GARA A PROCEDURA APERTA PER L’AFFIDAMENTO DI UN ACCORDO QUADRO PER LA FORNITURA DI SERVIZI CLOUD IAAS E PAAS IN UN MODELLO DI EROGAZIONE PUBBLICO NONCHÉ PER LA PRESTAZIONE DI SERVIZI CONNESSI, SERVIZI PROFESSIONALI DI SUPPORTO ALL’ADOZIONE DEL CLOUD, SERVIZI PROFESSIONALI TECNICI PER LE PUBBLICHE AMMINISTRAZIONI – ID 2213

ERRATA CORRIGE n. 6

CHIARIMENTI – TRANCHE V

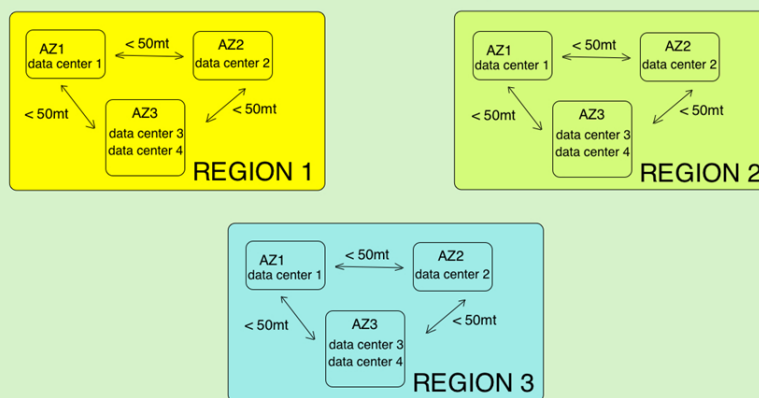
Con la risposta al chiarimento 1012 è stato eliminato il requisito minimo di 2.5 Km di distanza minima tra Availability Zone (AZ) della stessa Region (introdotto con la risposta al chiarimento 391). Sempre con la risposta al chiarimento 1012 è stato introdotto il requisito di 150 Km di distanza minima fra le Region offerte. Avere Availability Zone (AZ) a distanza minima di 2.5 Km per ogni Region, fornisce agli utenti un servizio di più affidabile rispetto ad un CSP che invece abbia Region composte da Availability Zone (AZ) limitrofe (edifici separati o data center su piani diversi dello stesso edificio). L'affidabilità con le AZ distanti minimo 2.5 Km l'una dall'altra è maggiore: questa configurazione dà maggiore garanzia e protezioni a seguito di eventi imprevisti locali. Spesso per le Availability Zone (AZ) i CSP prevedono oltre al raffreddamento, all'alimentazione e alla rete indipendenti, anche una distanza geografica dell'ordine dei Km l'una dall'altra con l'intento di garantire maggiormente i profili di rischio.

Un cliente che utilizzi un CSP che propone AZ tramite data Center diversi ma ubicati nello stesso edificio o limitrofi, avrebbe e otterrebbe delle garanzie ben diverse dal servizio erogato mediante Data Center ubicati ad almeno 2,5 km di distanza.

Ad Esempio, si ipotizzino 3 Region in diverse nazioni dell'unione Europea, nello scenario "A" con, in ogni Region, AZ distanti tra loro più di 2,5 Km, nello scenario "B" con, in ogni Region, AZ distanti tra loro meno di 50 metri:

Si chiede pertanto alla luce dei modificati requisiti, come la stazione appaltante intenda rimodulare questo aspetto che risultava correttamente premiante ante i chiarimenti pervenuti e dare il giusto valore al servizio offerto che risulta comunque più oneroso per il fornitore.

Si vedano risposta al chiarimento ID 1090

Deployment ridondato esplicito di App 1 su due DC

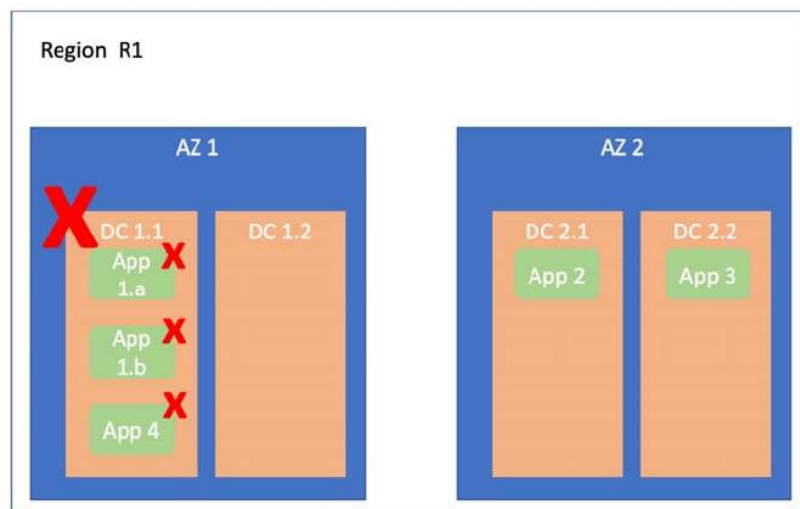
1125	Capitolato d'Oneri NEW e quesito ID 1012	QUESITO: In risposta al quesito # 1012, mutuando quanto affermato e quindi suggerito nel quesito, la SA afferma che: "Data Center diversi proteggono da problemi legati al singolo edificio (incendio)", Si vuole fare notare che in letteratura nei public cloud il concetto di Availability Zone è stato pensato proprio per garantire alta affidabilità ai clienti come layer di astrazione e disaccoppiamento dal layer fisico (Data Center). Ciò garantisce al cliente la possibilità di scegliere su quale AZ distribuire e ridondare i propri workload applicativi e proteggersi quindi esplicitamente da eventuali failure a livello di AZ e al provider di aggiungere e bilanciare le risorse computazionali disponibili nella region senza avere impatto sul layer di Availability Zones messo a disposizione dei clienti. La SA introduce un livello gerarchico aggiuntivo (Data Center fisico) come elemento che dovrebbe influire positivamente sulla protezione da problemi legati al singolo edificio come ad esempio incendio, allagamento, etc (annoverati tipicamente in ambito di Disaster Recovery). Quindi l'affermazione "Data Center diversi proteggono da problemi legati al

singolo edificio (incendio)", è vera e condivisibile se e solo se il cliente avesse la possibilità di scegliere, oltre alla Regione e alla Availability Zone, anche il Data Center (ulteriore layer di alta affidabilità introdotto dalla SA, su cui distribuire e ridondare i propri workload) in maniera esplicita.

Scenario 1: in fase di provisioning di un servizio, il cliente ha la possibilità di scegliere esplicitamente: Region, l'Availability Zone e il Data Center e ridonda la propria applicazione App 1 su DC 1.1 e DC 1.2:

In caso di incendio del Data Center DC 1.1 il cliente avrà la garanzia di continuità di servizio sul DC 1.2 per la sola Applicazione 1 (App 1), distribuita e ridondata sui due DC, mentre avrà una interruzione di servizio ed eventuale perdita di dati per l'Applicazione 4 (App 4).
